## **BULLETIN TECHNIQUE 054**

FI-30 / CS-4500

Branchement du capteur CS-4500 sur la gamme FI-30

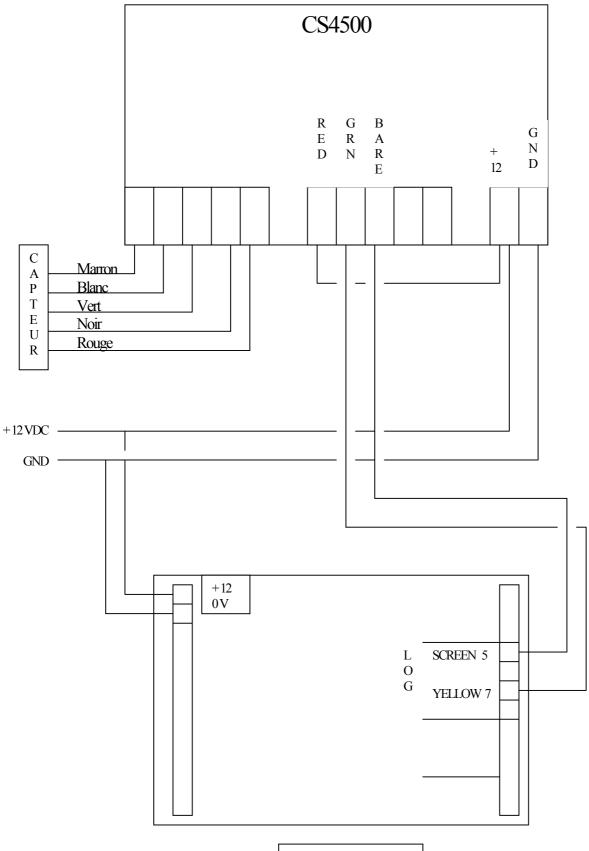
Le branchement du capteur de loch à ultrason CS-4500 est possible sur la gamme FI-30 moyennant une petite modification du câblage.

Vous trouverez ci joint le câblage sur l'indicateur de loch FI-302 ainsi que sur le serveur.

La fonction température de l'eau n'est pas disponible, la thermistance du capteur ayant une valeur différente de celle du capteur de FI-30.
